Rapport de contrôle d'installations électriques à basse et à très basse tension

RÉF. 16/2024/86653/D01:1

DATE DU CONTRÔLE 10/01/2025 (12:00 - 12:40) AGENT VISITEUR Julien Menu
 ADRESSE DU CONTRÔLE Avenue Louis De Brouckère 46 - TYPE DE CONTRÔLE Visite de contrôle vente ancienne installation (8.4.2.)
 7134 Peronnes-Lez-Binche

Croquis de position élémentaire et descriptif sommaire des tableaux

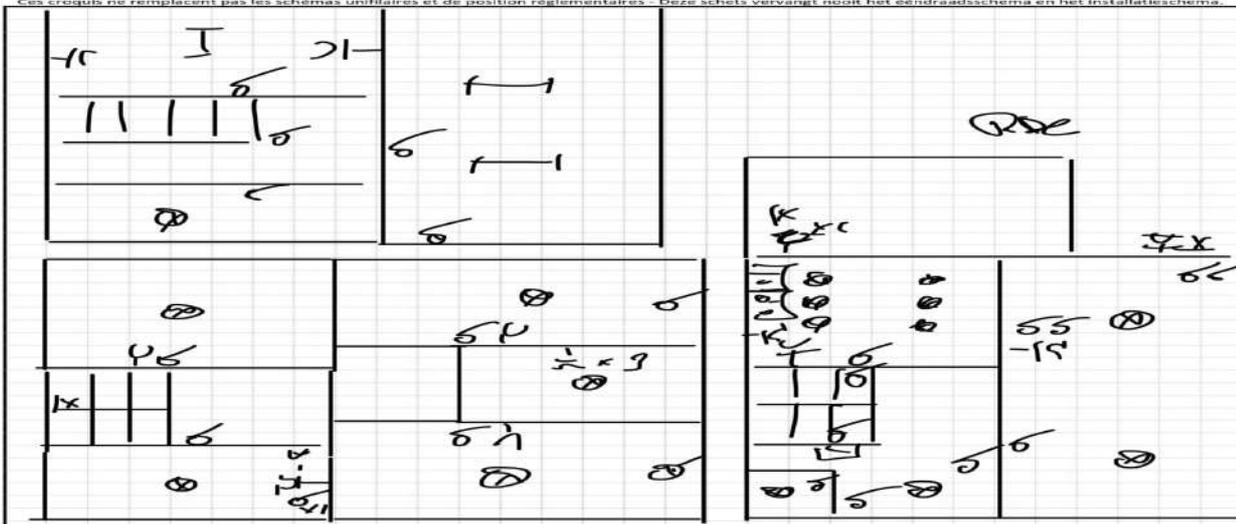
- Les schémas unifilaires et/ou plans de position ne sont pas présents. - 3.1.2.;6.4.6.;6.5.7.;9.1.2.
- Il n'y a pas de dispositif différentiel placé à l'origine de l'installation électrique. - 4.2.4.3.
